23407 *ORDEN de 26 de noviembre de 1999 por la que se modifican las especificaciones técnicas que deben cumplir los sistemas multilínea de abonado destinados a ser utilizados por equipos terminales.*

ANEXO A

Modificaciones al anexo I del Real Decreto 1562/1992, relativo a las especificaciones técnicas de los sistemas multilínea de abonados destinados a ser utilizados como equipos terminales

FIG. VI-3: TRATAMIENTO DE SEÑALIZACIÓN DE SALIDA (Hoja 3 de 4)

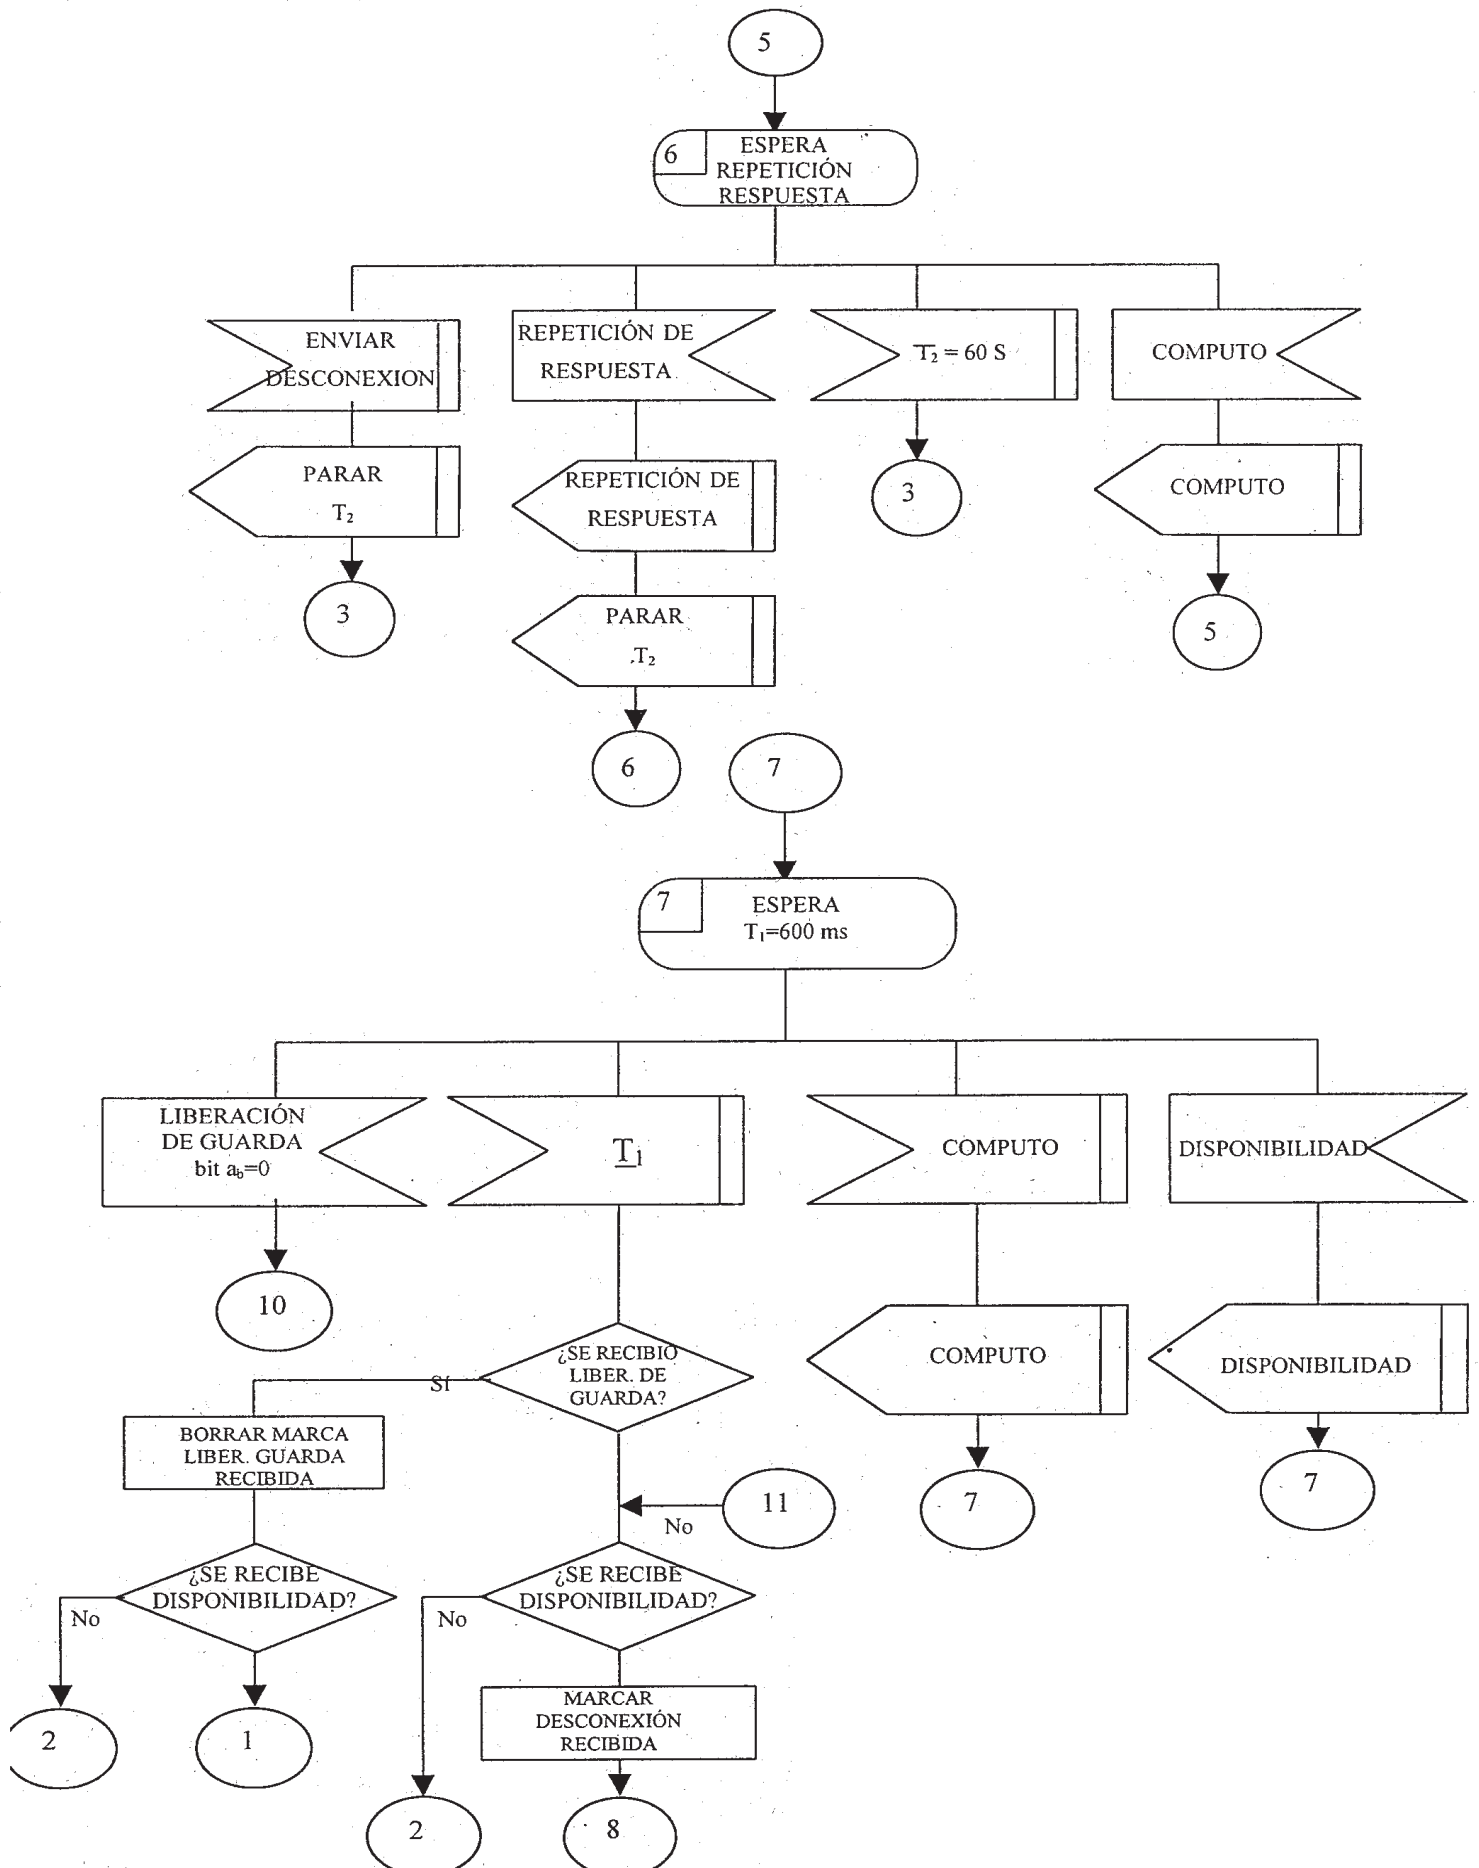
Sustituir las hojas 3 y 4 de la figura VI-3 por las siguientes:
